AMENDMENT TO THE INVITATION TO TENDER

Title-Sujet Construction – Rénovation-Mise à niveau de la porte à l’aéroport, Prince Albert, Saskatchewan		
Solicitation No. – No. de l’invitation 201702350	Amend. – Modif. No. : 3	Date Le 22 aout, 2016
Client Reference No. - No. de Référence du Client 201702350		
GETS Reference No. – No de Référence du SEAG 201702350		
Solicitation Closes – L’invitation prend fin at - à 14h00 HE on - le 30 aout 2016		
F.O.B. - F.A.B. Destination		
Address Enquiries to: - Adresser toute questions à : Penny Maillard – Autorité contractante penny.maillard@rcmp-grc.gc.ca		
Telephone No. - No de téléphone 613-843-5518	Fax: 613-825-0082	
Destination of Goods - Destinations des biens: Voir aux présentes		
Instructions : See Herein / Voir aux présentes		
Delivery Required – Livraison exigée: Voir aux présentes		
Name and Title of person authorized to sign on behalf of Vendor/Firm. Nom et titre de la personne autorisée à signer au nom du fournisseur/de l’entrepreneur

La modification n°3 à l'invitation 201702350 a été émise pour répondre aux **Questions et réponses – Partie 1**, répondre à la **Demande de produits et/ou de matériaux de substitution – Partie 2**, et à

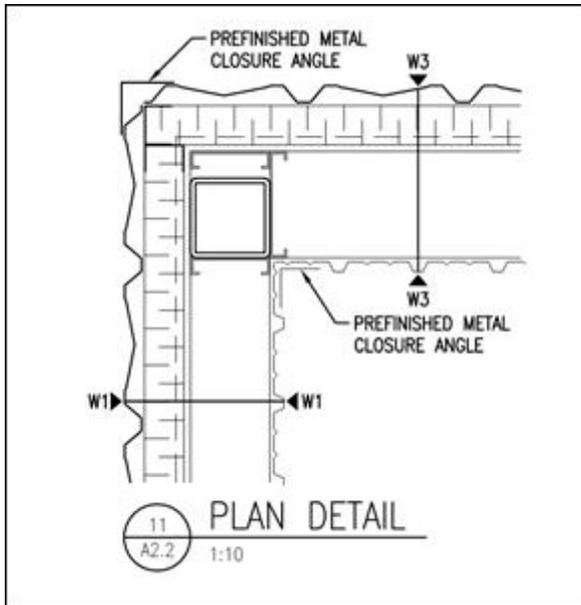
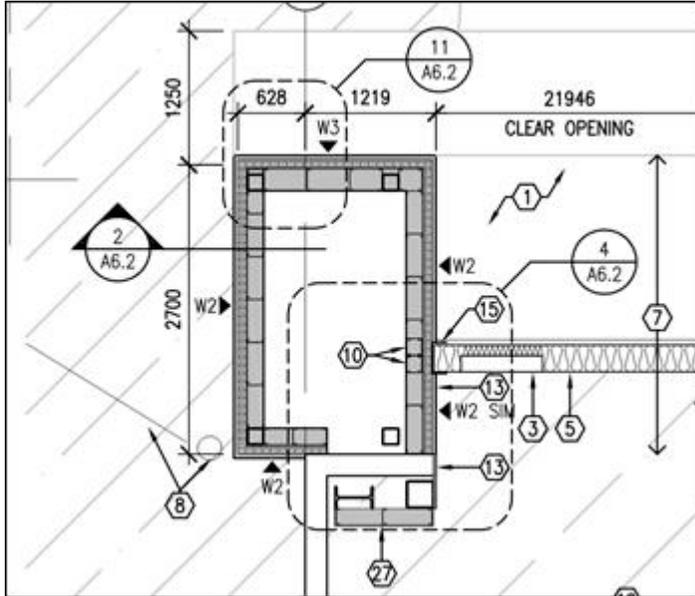
Q11. Le paragraphe 2.4.1.4 de la section 07 46 13 du devis stipule que les panneaux de revêtement doivent agir comme pare-vapeur. Les murs de type W1, W2 et W3 exigent une membrane pare-air ou pare-vapeur (Blueskin SA conformément au paragraphe 2.3.1.1 de la section 07 27 00 du devis) sur le côté extérieur du revêtement. Des pare-vapeur doubles entraîneront de la condensation dans les murs. Si le panneau de revêtement doit être un pare-vapeur, la membrane extérieure devrait-elle être perméable à la vapeur c.-à-d. VP 100 (paragraphe 2.4.1.1 de la section du devis)? Si le panneau de revêtement ne doit pas être scellé comme un pare-vapeur, Blueskin SA fonctionnera. Veuillez fournir les instructions nécessaires.

R11. Voir addenda No.1, [Article A-1-4 and Article A-1-6, Points #14 & #15](#)
